Informe Consolidado de Solicitud de Aclaraciones, Rectificaciones y/o Ampliaciones Complementario a la Declaración de Impacto Ambiental del Proyecto "Parque Fotovoltaico Manquel Solar"

Nombre del Titular : Manquel Solar SpA
Nombre del Representante Legal : Miguel Alejandro Iglesias Hurtubia
Dirección : Las Condes

El presente Informe Consolidado de Solicitud de Aclaraciones, Rectificaciones o Ampliaciones a la Declaración de Impacto Ambiental del proyecto "Parque Fotovoltaico Manquel Solar", contiene las observaciones generadas en virtud de la revisión de la Adenda.

Figura 4.- Distribución general de los individuos de *M. poeppigii* en el AI de proyecto

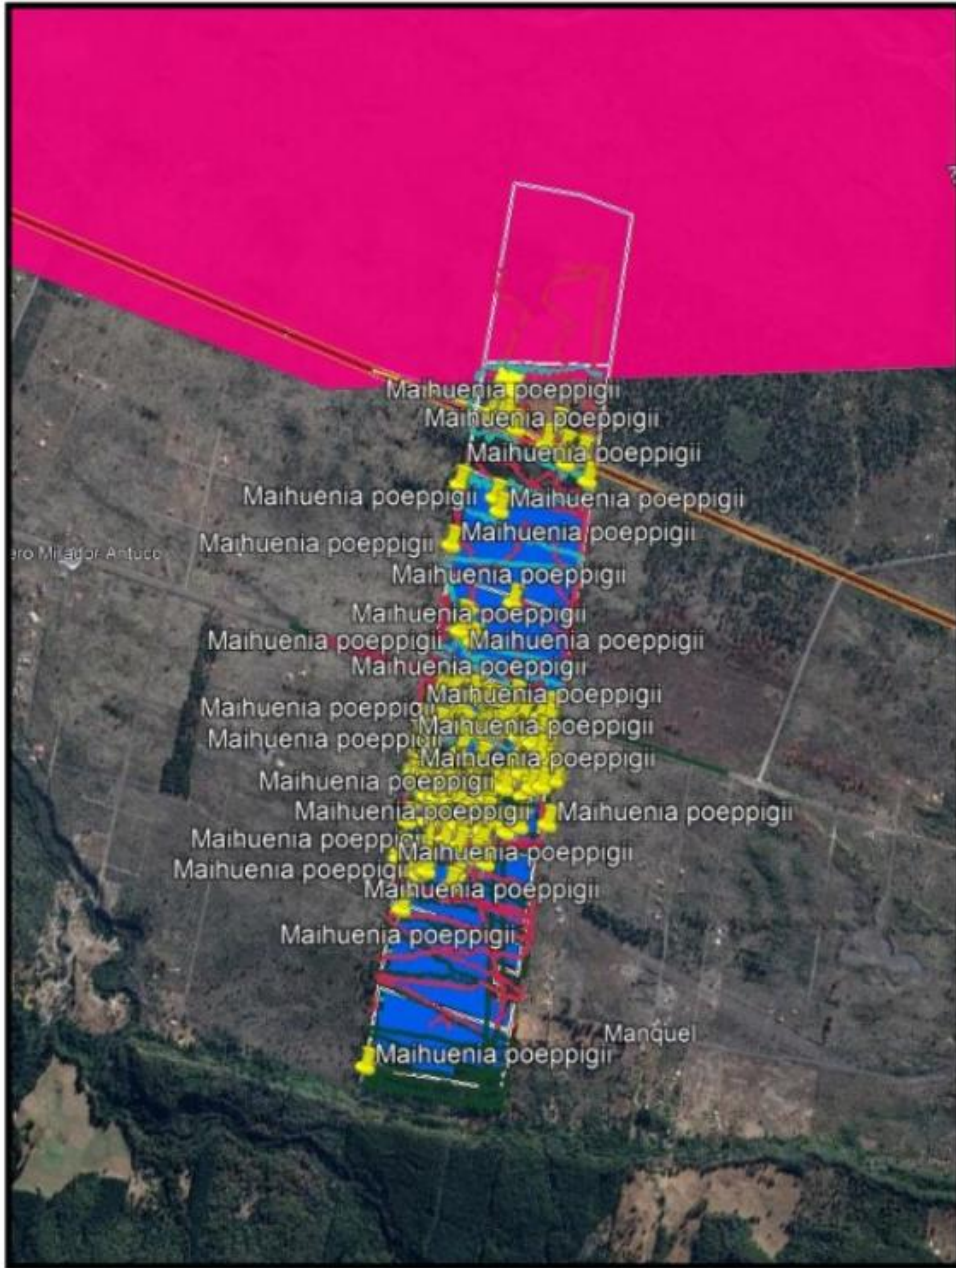
En ella figura de manera georreferenciada, la ubicación de los 294 individuos de *M. poeppigii*, donde la mayoría se encuentra ubicado en la zona de instalación de paneles solares del proyecto.

c) Respecto de la relocalización de 2 individuos ubicados en zona de construcción de caminos, parece insuficiente según lo expuesto anteriormente y la cantidad de 294 ind. Por lo cual, deberá considerar en caso que se aumente la cantidad de individuos en el plan de rescate y relocalización.
